## **Relevamiento de condiciones edilicias de establecimientos educativos en el marco de la pandemia de COVID-19**

**Establecimiento:** Facultad de Ciencias Sociales de la UBA – Sede Santiago del Estero

**Dirección:** Santiago del Estero 1029 – C.A.B.A.

**Fecha del Relevamiento:** 18 de febrero de 2022

Figura 1

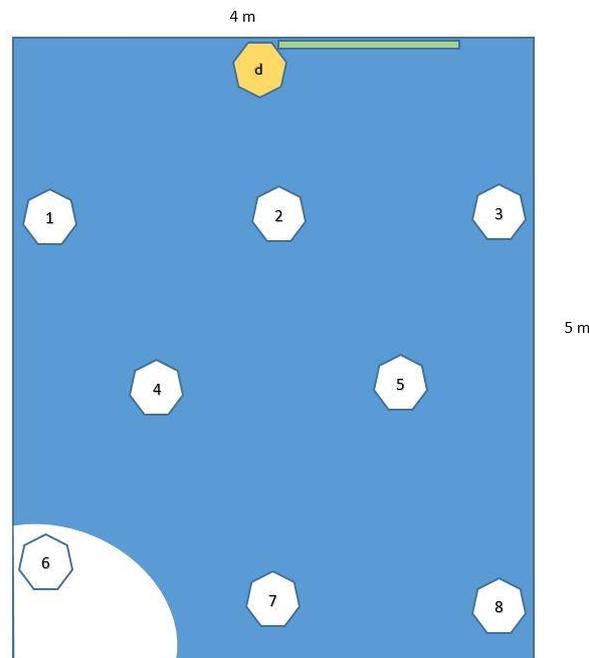
Tomemos por caso el aula SG S7 (Fotos 5 y 6), de 4m por 5m y unos 3m, con una única puerta por toda abertura y ventilación a través (en teoría) del sistema de extracción (boca rectangular, flecha verde) -suponiendo que el aire acondicionado es recirculado y no cuenta como ventilación-. En esta aula la limitante por superficie (para mantener los 2 metros de separación que establece el DNU vigente) da una ocupación máxima de 8 (ocho) alumnos y el docente (ver Figura 1).

Esto da un factor de ocupación de una persona en poco más de 2,2 m<sup>2</sup> y un cubaje aprox. de 6,5 m<sup>3</sup> por persona lo cual exige<sup>1</sup> un caudal mínimo de 29 m<sup>3</sup> por persona por hora, es decir, en dicha aula alrededor de 261 m<sup>3</sup>/h (para actividad sedentaria y en épocas sin pandemia).
